# PROJEKT KELLERWELT LANGENLOIS

**Kellerwelt Langenlois - Gärdom**

### Übersicht Kellerwelt

Plan 1.1c  
Teil 1

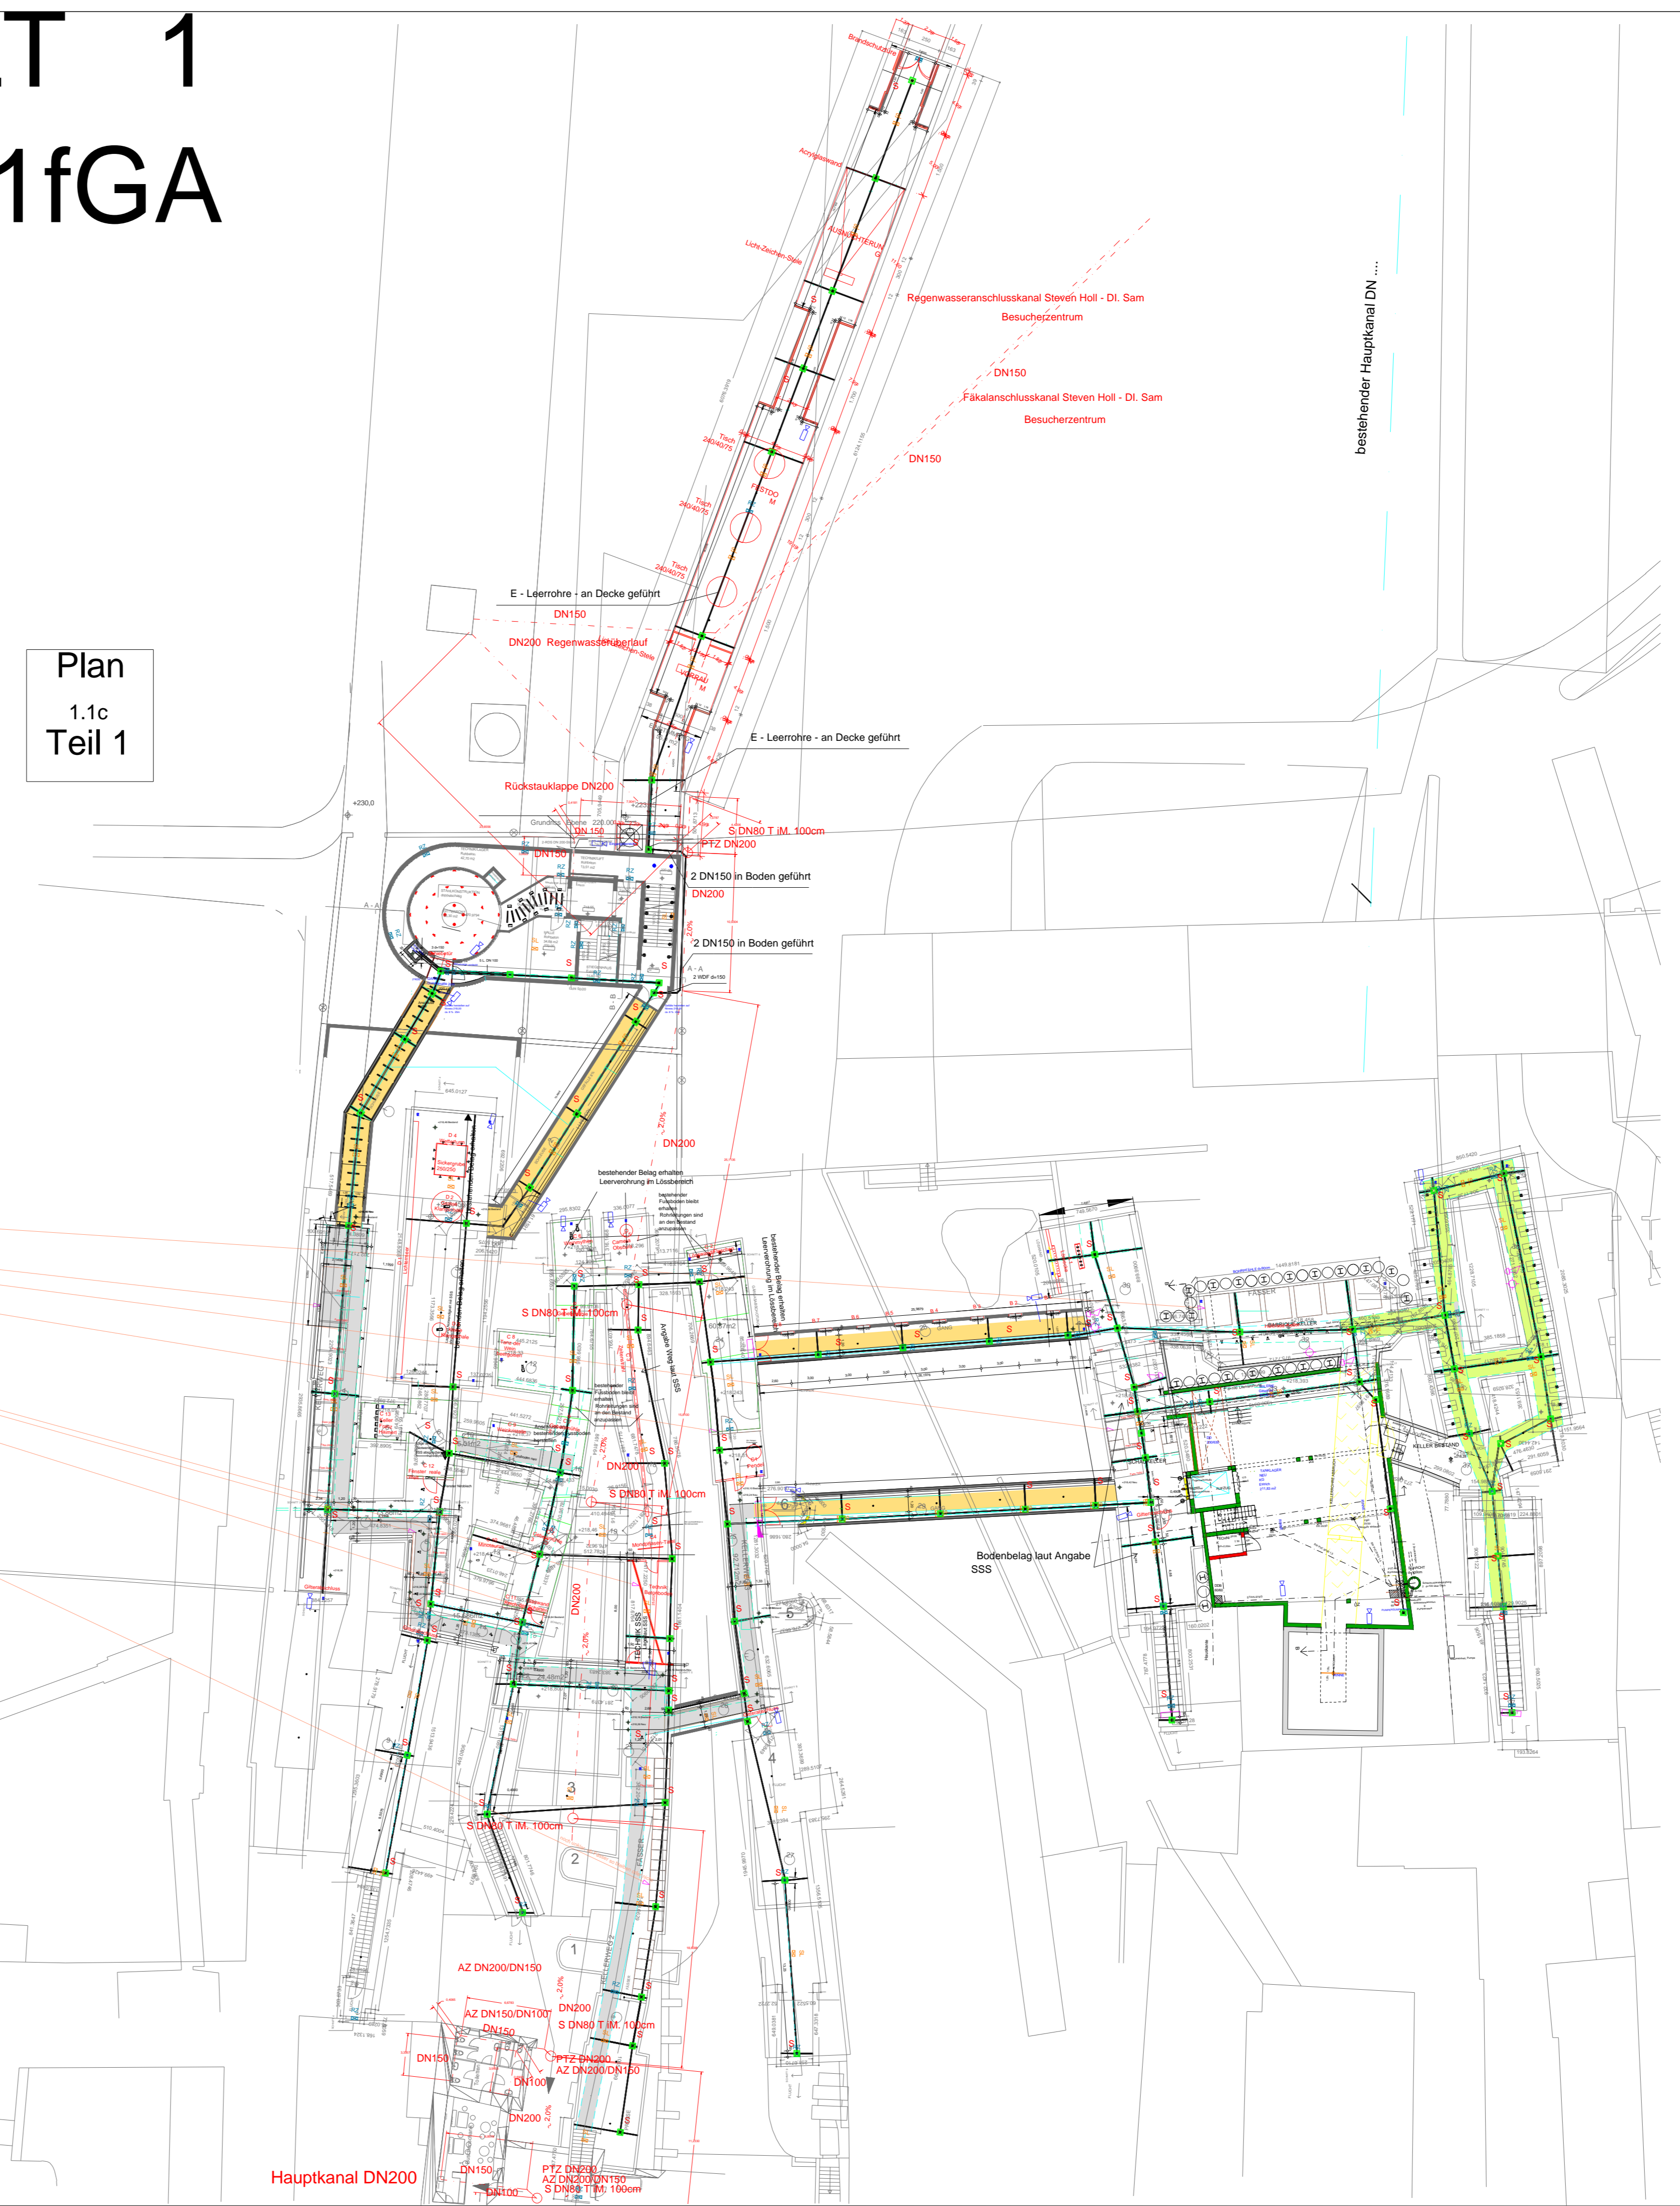
- Änderung 1: E-Verklebte Anverkung
- Änderung 2: Leerrohrung 2-fach
- Änderung 3: SCHÄCHTE
- Änderung 4: Vorschlag neu zu errichtende betonierete Verkleb- und Verbindungsebene
- Änderung 5: Vorschlag Verklebweg Kellerweltaische Nöckky und Steininger-Blickschichtung der bestehenden Böden
